COMUNE DI CAPALBIO

Centro sportivo turistico balneare Chiarone

Relazione idraulica- Integrazioni

Il presente lavoro risponde ai punti evidenziati nella lettera del Genio Civile Toscana Sud relativa al deposito n.1274 in data 11.8.16. E presenta gli allagamenti per $Tr=30$ e 200 anni

Fig.3 Stato di progetto: Andamento delle velocita' max. nell'intorno degli argini. Si notano valori inferiori a 0.5 m/s

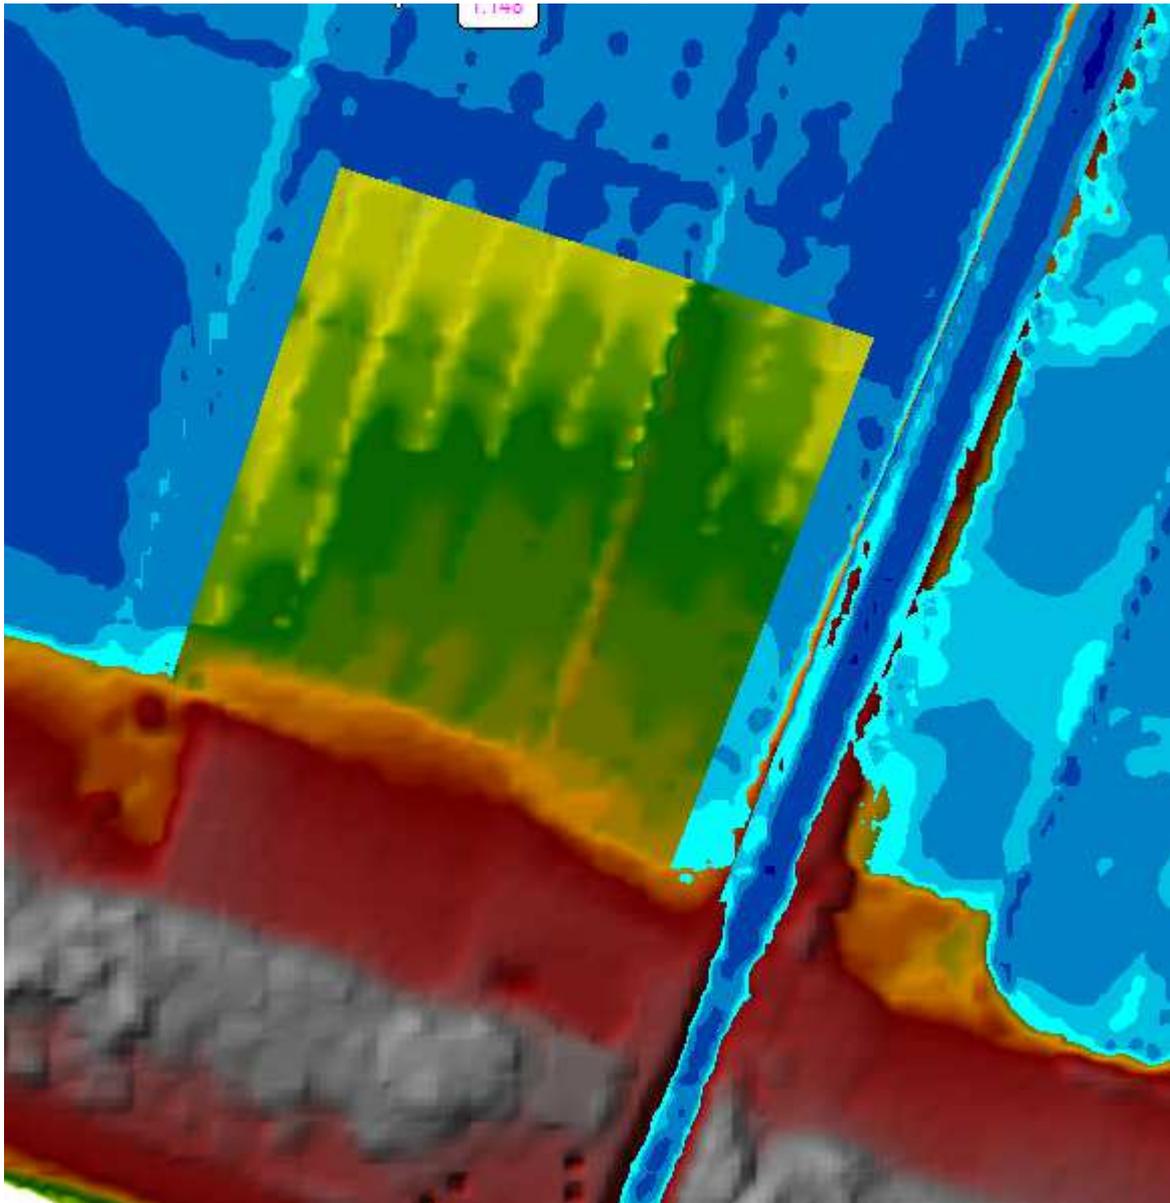
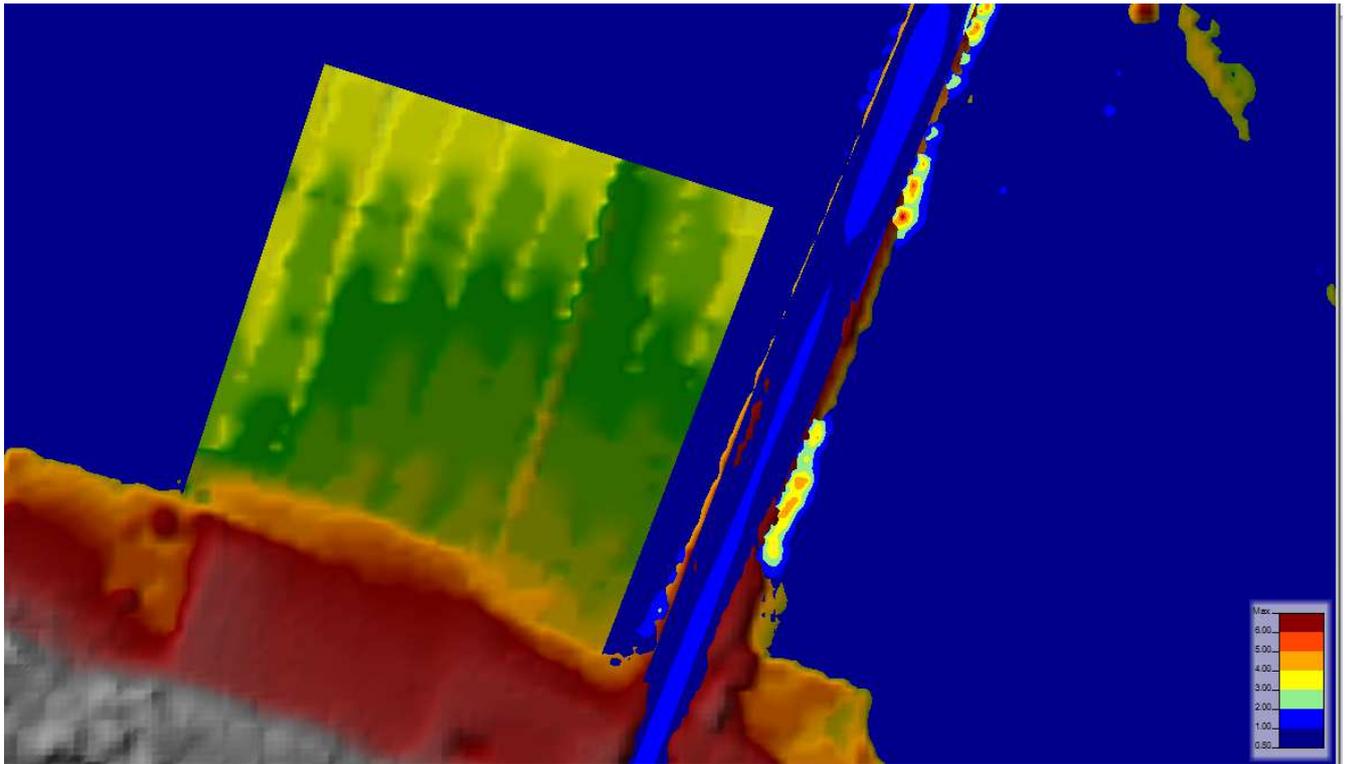
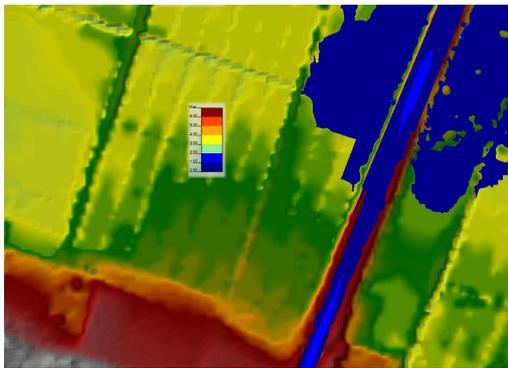
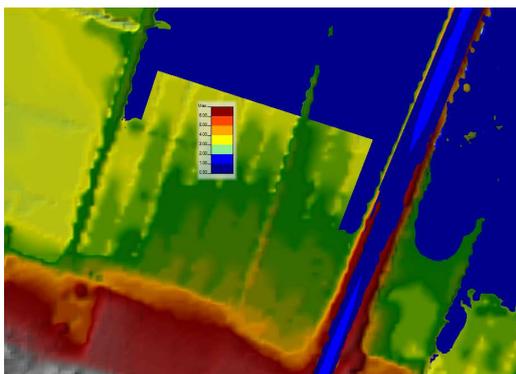
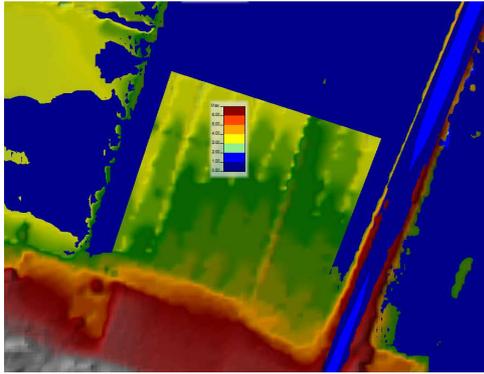
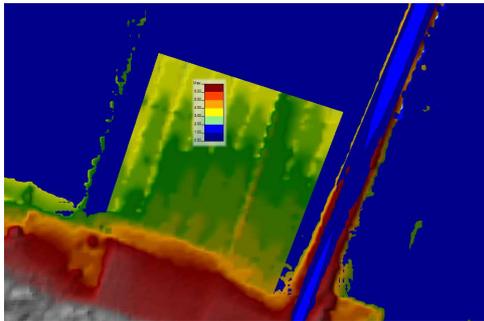
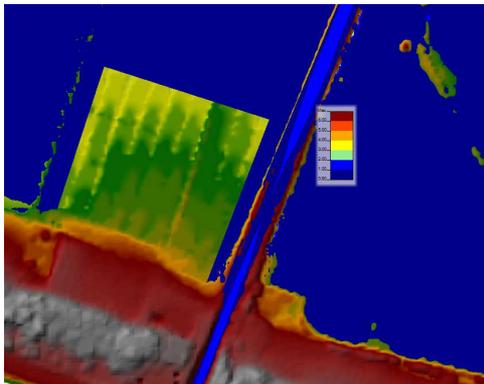
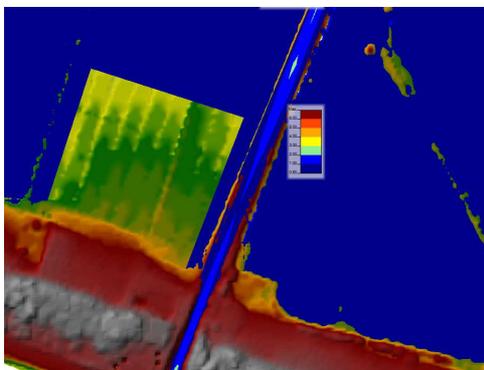
- *sottopunti 1 e 2: "per il tratto parallelo all'argine del F.Chiarone, studiare l'interazione tra le due opere Per il tratto parallelo al canale collettore Si approfondisca l'interazione..."*

E' stata effettuata allo scopo una simulazione di dettaglio per capire i flussi fra i due argini (argine del F.Chiarone e nuovo argine parallelo allo stesso) e argine parallelo al canale collettore.

Il modello si compone di un calcolo in alveo in moto vario con l'idrogramma in entrata pari a quello avente $Tr=200$ anni e di un modello in moto vario bidimensionale al fine di valutare le interazioni cercate.

Si ritiene necessaria la protezione con sistemi antierosivi (gabbioni, materassi tipo Reno o altro la sponda lato chiarone e quella parallela al canale collettore) fino alla quota di +1.2 m s.l.m.

Fig.6. progetto

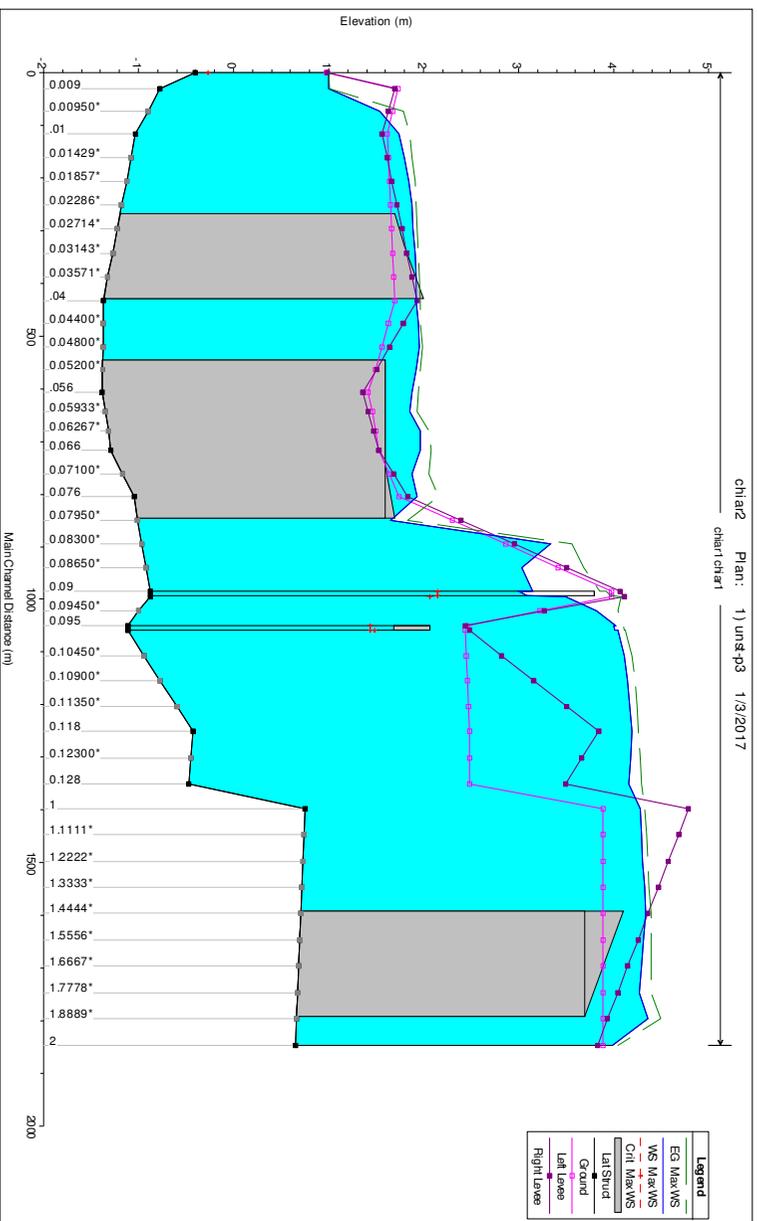
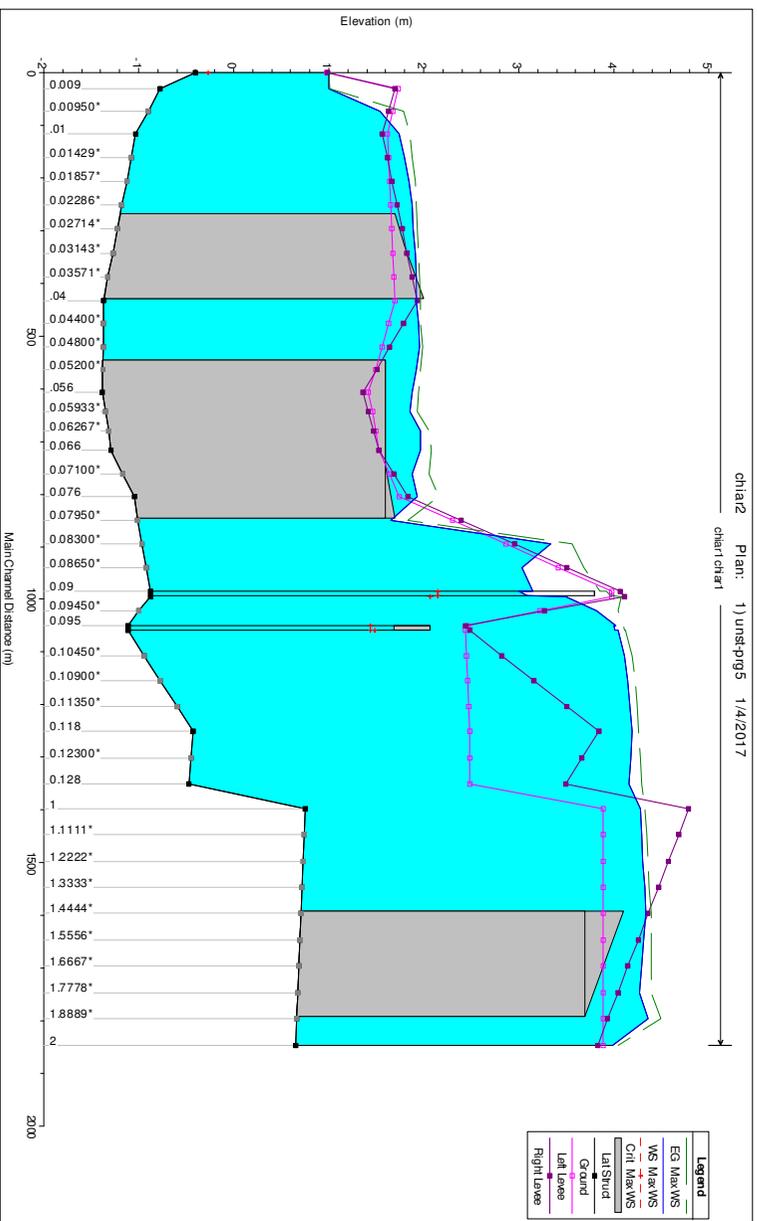
- **Sottopunto 3:** "si richiede la dimostrazione analitica che il nuovo sistema di arginatura non aumenta il rischio in sinistra idraulica".

Nelle Figg.5 e 6 sono riportati i profili longitudinali per $Tr=200$ anni nello stato attuale e in quello di progetto.
